Ref: I-ED SUNC-O-P.6 "Juan de Robles II" _ PL 45-19

Expediente: I-ED SUNC-O-P.6 "Juan de Robles II" _ PL 45-19
Interesado: AD ASTRA PROYECTO MIRS. S.L.
Representante: Carlos Arenas Gomez-Pando
Situación: SUNC-O-P.6 "Juan de Robles II"
Ref. Catastral: Varias
Junta Mpal. Distrito: Nº 6 "Cruz de Humilladero"
Asunto: Estudio de Detalle en SUNC

Topográfico

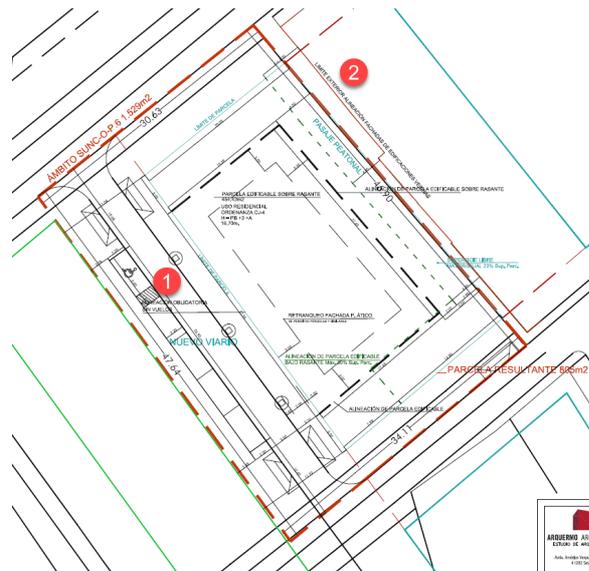
Se han emitido varios informes del Negociado de Topografía, el último con fecha 22 de septiembre de 2020 con algunas correcciones menores, se considera que la base cartográfica cumple los requisitos necesarios.

Plano 9 de "Alineaciones" de la documentación del Estudio de Detalle

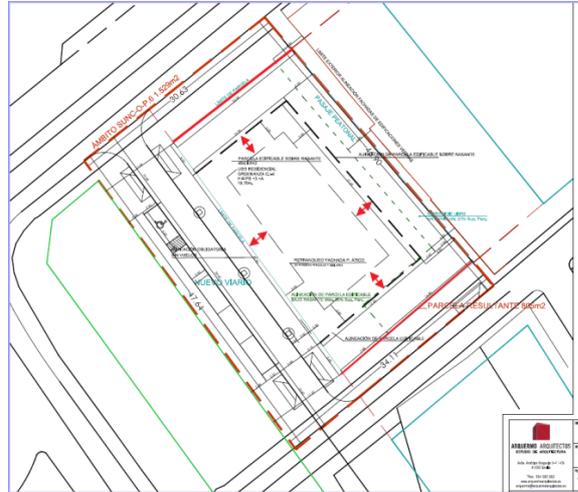
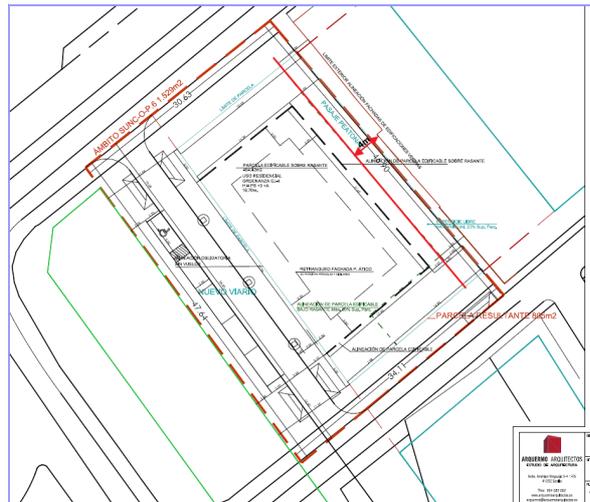
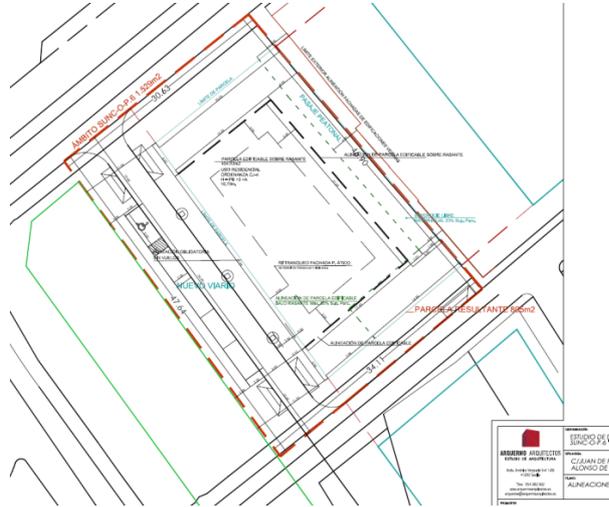
La propuesta recoge dicha alineación cumpliendo las directrices de la ficha y propone una edificación exenta que cumple con la separación a linderos públicos de 5 metros en sus testeros noroeste, noreste y sureste. Se han modificado las separaciones a linderos conforme a los criterios del anterior informe técnico, ajustando dicha separación de manera que en todo momento la edificación esté separada al menos de 5 metros en todos los frentes menos en el frente al nuevo vial que como recoge la ficha debe ser alineada.

Sobre el plano P.9 "Alineaciones" se ha remarcado la separación a linderos.

De igual manera se representa el retranqueo mínimo de la planta ático.

Sobre el plano P.9 "Alineaciones" se ha remarcado la separación de la planta ático.

La ficha recoge la apertura de un pasaje peatonal entre el ámbito y las viviendas colindantes al noreste. El espacio libre de este pasaje deberá dejar libre al menos 4 metros con dichas viviendas. En el plano 9 también se recoge dicha separación. Esta alineación del pasaje marcará el vallado-límite de parcela y delimitará el viario del pasaje.

Sobre el plano P.9 "Alineaciones" se ha remarcado la separación mínima del pasaje.

El plano de "Alineaciones" (P.9) del ED. no es de fácil comprensión por lo que antes de la información pública deberá presentarse **planos separados** donde se especifiquen: las alineaciones sobre

rasante, las de planta ático, las bajasrasante, límites de la propiedad, cerramientos de parcela, zonificación y ocupación sobre y bajasrasante.

Alzados a C/James Joyce y Juan de Robles respectivamente.

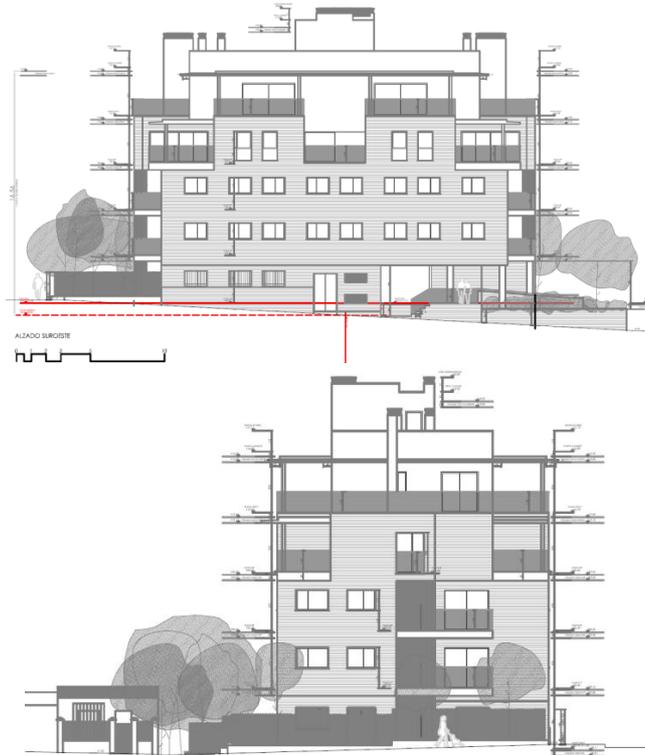
Se propone en el apartado 5.3 del E.D una altura máxima de 16,70 m en aplicación de la ordenanza de referencia CJ4. Se han aportado secciones con las nuevas rasantes, la cota de planta baja en ningún momento supera los 1,5 sobre la cota de referencia y la altura máxima no rebasa los 16,70 m propuestos. Antes de la información pública deberá aportarse plano de secciones (longitudinal y transversal) con carácter esquemático de la edificación con las alturas propuestas (sobre y bajo rasante). En todos los planos donde se aporta la propuesta de edificación se indicará expresamente que es con carácter indicativo y que las alturas que deben respetarse son las grafadas en el plano de alturas.

Plano 3 del ED. "Estado Actual Topográfico – Catastral" – Señaladas los marcos existentes.

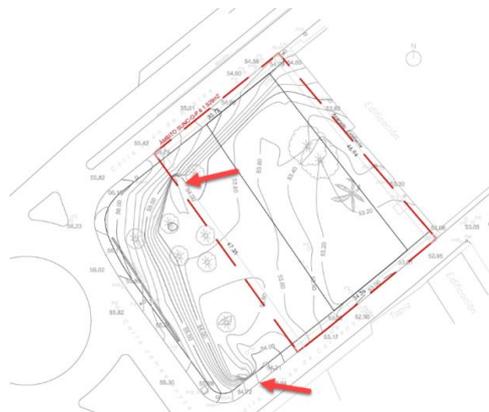
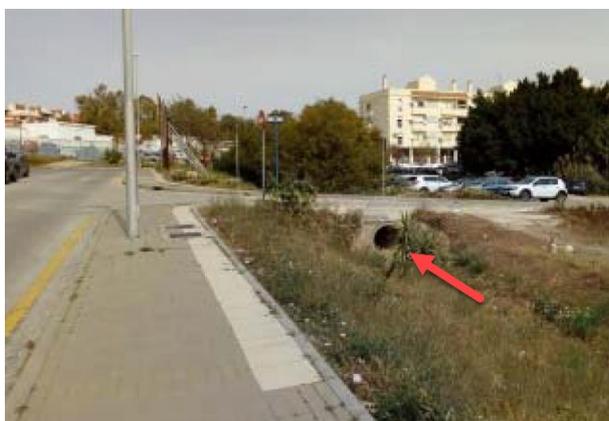
En la documentación del ED se ha aportado plano con la ubicación del ámbito dentro del plano I.5.2.3 de Afecciones y Protecciones del vigente PGOU (plano nº 5 de la documentación del ED). En fecha 06-08-2020 se requirió a la Consejería competente en materias de agua la situación en la que se encontraba dicho el arroyo y sobre el procedimiento para su desafección. La Consejería no ha emitido informe aún sobre dichos aspectos. El informe del servicio de Patrimonio recoge que se **encuentra desafeccionado** y que los suelos son de titularidad municipal. Dado que la ficha recoge expresamente en sus directrices vinculantes la desafección del antiguo cauce, procede una vez alcanzada la Aprobación Inicial del ED. la reiteración del informe a la Consejería competente en materia de aguas.

Dado que por el antiguo cauce aún se recogen aguas pluviales y una de las canalizaciones está dentro del ámbito, habrá que resolver técnicamente dicho punto en el proyecto de urbanización. Dada la entidad de las obras de urbanización procede aportar **planos de los esquemas de los principales servicios urbanísticos** que se desarrollaran en el posterior Proyecto de Urbanización.

Conducciones de abastecimiento y edificación propuesta.

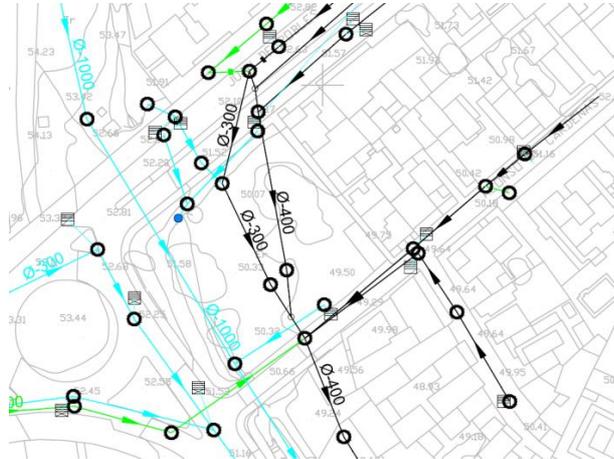
En el informe se aportan las redes existentes de abastecimiento y saneamiento que discurren por el ámbito. En el Estudio de detalle se aporta plano nº 4 donde se superponen las redes de **abastecimiento**, no atravesando ninguna la edificación ni los metros de separación que propone Emasa.

Conducciones de saneamiento. Informe Emasa.

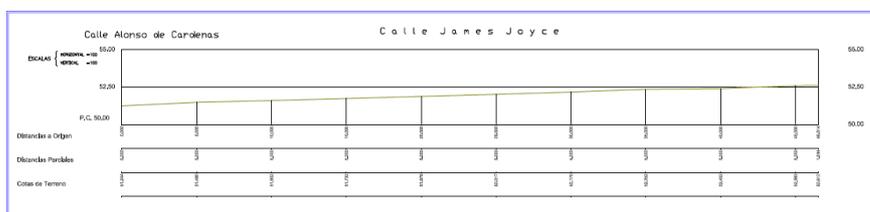
El informe aporta también las canalizaciones de **saneamiento**, éstas si discurren por la huella de la edificación propuesta. Dado el diámetro de dichas canalizaciones (300 y 400 mm) se deberá aportar plano de esquemas de urbanización con la solución propuesta. Dichas actuaciones habrán de recogerse en el Estudio de Viabilidad Económica.
